Neuaufstellung des Bebauungsplanes Nr. II/T 10 „Feuerwehr Theesen Jöllenbecker Straße 387“

Auswertung der Beteiligungsverfahren gem. §§ 3 (2) und 4 (2) BauGB

(Planungsstand: Satzung, November 2021)

Gestaltungsplan (ohne Maßstab)

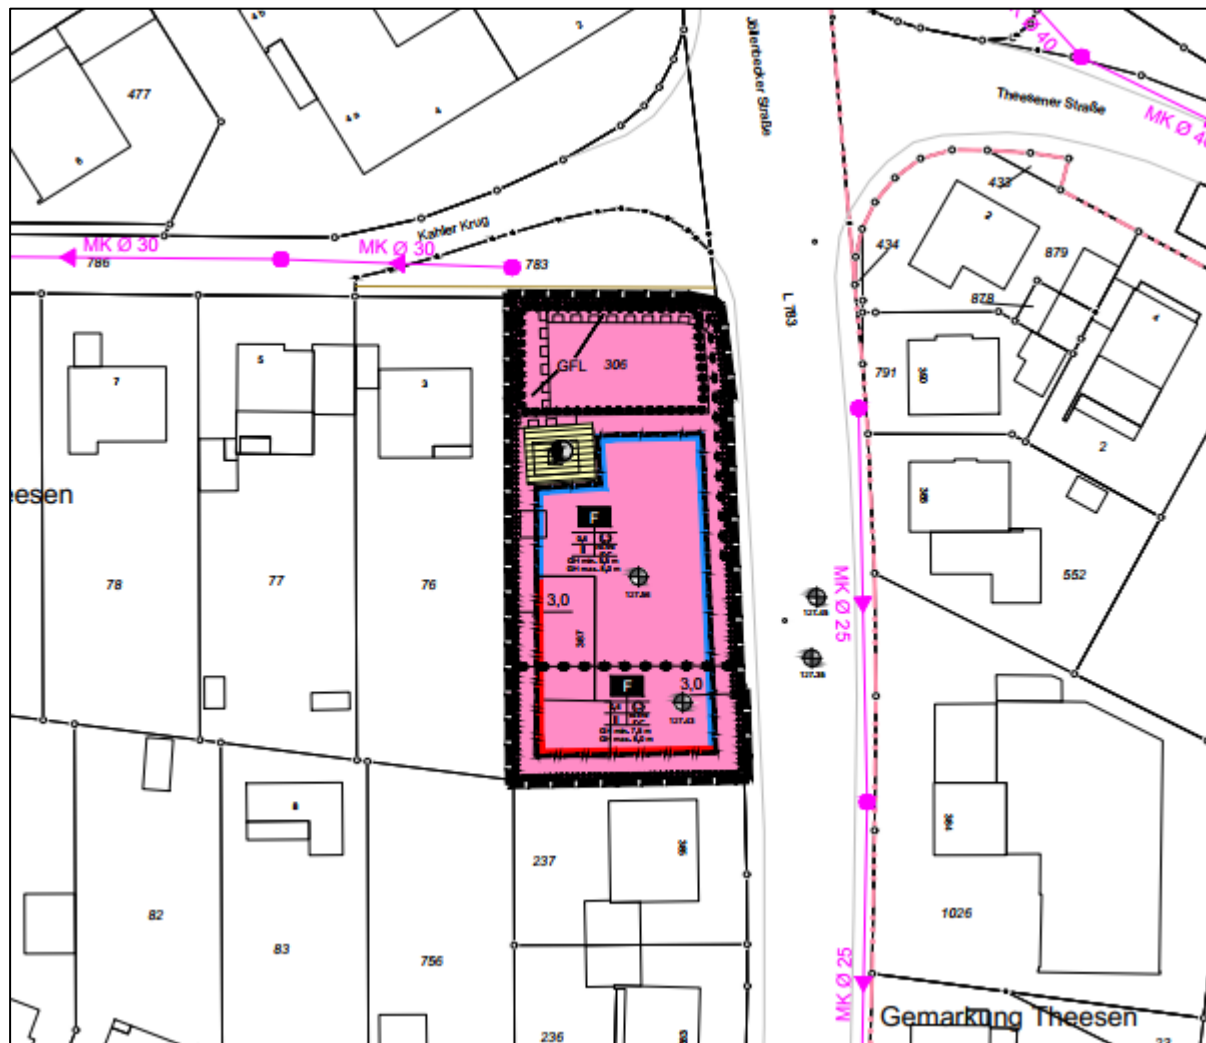
1.16	Bauamt – Stadtgestaltung, Denkmalschutz	Die Belange der Denkmalpflege gemäß § 1 Abs. 5 BauGB und § 1 DSchG NRW werden nicht berührt, da sich im Plangebiet zurzeit keine eingetragenen Bau- und Baudenkmäler befinden. Aus stadtgestalterischer Sicht sollte der Neubau oder auch die Neubauten – anders als das überplante Gebäude – an die Straßenkante heranrücken. Es wird daher angeregt die Baugrenzen zur Jöllenbecker Straße bzw. zur Straße Kahler Krug als Baulinie festzusetzen.	Der Hinweis wird zur Kenntnis genommen. Der Anregung wird nicht gefolgt. Grundsätzlich erfordert die Errichtung eines Feuerwehrgerätehauses einen spezifischen Raum- und Flächenbedarf. Vor allem die Fahrzeughalle für die Einsatzfahrzeuge ist an gewisse erforderliche Maße geknüpft. Der im Gestaltungsplan dargestellte Gebäudekörper wird voraussichtlich vollständig benötigt. Durch die Festsetzung von Baulinien im rückwärtigen südlichen Grundstücksbereich ist das neue Gebäude verpflichtend auf diesen Linien zu errichten. Die konkrete Lage der Baulinien ergibt sich einerseits aus Immissionsschutzgründen und andererseits aus der Bauweise im Hinblick auf erforderliche Abstandsflächen des Neubaus zur Grundstücksgrenze sowie zur Bestandsbebauung. Weiterhin ist aufgrund der Nähe zur

Verkehrskreuzung Jöllenbecker Straße/Kahler Krug die Zufahrt im südöstlichen Grundstücksbereich anzulegen. Zum sicheren Befahren und Einsehen der Jöllenbecker Straße ist der Ein- und Ausfahrtsbereich von baulichen Anlagen freizuhalten. Darüber hinaus soll mit Blick auf eine künftige Stadtbahntrasse entlang der Jöllenbecker Straße der Gebäudkörper soweit wie möglich von der Straße abgerückt werden (vgl. STN 2.13 von moBiel GmbH). Im Ergebnis sind die Baulinie und die überbaubare Grundstücksfläche so ausgewiesen, wie es architektonisch, immissionsschutzrechtlich sowie planungs- und bauordnungsrechtlich möglich bzw. erforderlich ist. Wünschenswert wäre ein Gebäude, das die Straßenecke Jöllenbecker Straße/Kahler Krug besetzt und den öffentlichen Raum durch eine angemessene Fassade attraktiv gestaltet. Der Anregung wird nicht gefolgt. Insbesondere aus Gründen des Immissionsschutzes kann das geplante Gebäude nicht an die Straßenecke Jöllenbecker Straße/Kahler Krug verlegt werden. Zudem wird das Grundstück im nördlichen Bereich schmaler und das dort vorhandene Trafohäuschen soll gesichert werden und erfordert gewisse Abstände und Zuwegungen. Deshalb ließe sich ein neues Feuerwehrgerätehaus in den erforderlichen Maßen sowie mit den erforderlichen Abstandsflächen voraussichtlich nicht im nördlichen Grundstücksbereich errichten. Vielmehr soll hier die vorhandene Bepflanzung erhalten werden.

2.13	moBiel GmbH 24.08.2021	Besonders wichtig ist moBiel, dass, um eine zukünftige Stadtbahntrasse (und eventuell einen Bahnsteig) nicht zu gefährden, das Feuerwehrgerätehaus so weit wie möglich von der Jöllenbecker Straße (und einer möglichen Stadtbahntrasse) abgerückt wird. Es soll so viel Fläche wie möglich	Die Anregung ist bereits berücksichtigt. Grundsätzlich erfordert die Errichtung eines Feuerwehrgerätehauses einen spezifischen Raum- und Flächenbedarf. Vor allem die Fahrzeughalle für die Einsatzfahrzeuge ist an gewisse erforderliche Maße geknüpft. Der im Gestaltungsplan dargestellte Gebäudekörper wird voraussichtlich vollständig benötigt. Durch die Festsetzung von Baulinien im rückwärtigen südlichen Grundstücksbereich ist das neue Gebäude verpflichtend auf diesen Linien zu errichten. Die konkrete Lage der Baulinien ergibt sich einerseits aus Immissionsschutzgründen und andererseits aus der Bauweise im Hinblick auf erforderliche Abstandsflächen des Neubaus zur Grundstücksgrenze sowie zur Bestandsbebauung. Im Ergebnis ist der Gebäudekörper so weit von der Jöllenbecker Straße abgerückt, wie es architektonisch, immissionsschutzrechtlich sowie planungs- und bauordnungsrechtlich möglich bzw. erforderlich ist. Die Anregung ist bereits berücksichtigt.

von Bebauung freigehalten werden. Zudem weist moBiel darauf hin, dass sich bei dem neuen Feuerwehrgerätehaus in diesem Bebauungsplan an den bestehenden Gebäuden mit den Nummern 385 und 383 orientiert werden soll: Das neue Feuerwehrgerätehaus soll in der Gebäudeflucht der Gebäude 385 und 383 angeordnet werden und nicht weiter hinausragen (in Richtung Jöllenbecker Straße) als die beiden Gebäude mit den Nummern 385 und 383. Ferner soll die zukünftige Stadtbahntrasse auf der Jöllenbecker Straße im Bebauungsplan auch als Stadtbahntrasse freigehalten werden und somit eine Verkehrsfläche darstellen bzw. in dem B-Plan als Verkehrsfläche dargestellt werden. Sie bittet darum, den Anregungen zu folgen und ein Abrücken des Feuerwehrgerätehauses weg von der Jöllenbecker Straße zu ermöglichen, sodass eine zukünftige Stadtbahntrasse an dieser Stelle nicht gefährdet ist.	Die überbaubare Grundstücksfläche spart nach Osten zur Jöllenbecker Straße einen ca. 3 m breiten Grundstücksstreifen aus, der nicht durch bauliche Hauptanlagen bebaut werden darf. Weiterhin wird trotz der verhältnismäßig kleinen zur Verfügung stehenden Fläche insbesondere der nördliche Grundstücksbereich von Bebauung freigehalten. Der Anregung wird nicht gefolgt. Aus den zuvor genannten Gründen des Immissions-schutzes, der Bauweise im Zusammenhang mit erforderlichen Abstandsflächen sowie den Flächenanforderungen des neuen Feuerwehrgerätehauses auf einem zudem kleinen und schmalen Grundstück kann die überbaubare Grundstücksfläche nicht die Gebäudeflucht der südlich angrenzenden Bebauung mit den Hausnummern 385 und 383 aufnehmen. Der Anregung wird nicht gefolgt. Die Straßenverkehrsfläche liegt weder im Geltungsbereich des Bebauungsplanes noch ist sie wesentlich zur Sicherung des Planungsziels. Zudem wurden seitens der gesamtträumlichen Planung im Hinblick auf die Darstellung des Flächennutzungsplanes keine Bedenken vorgebracht.
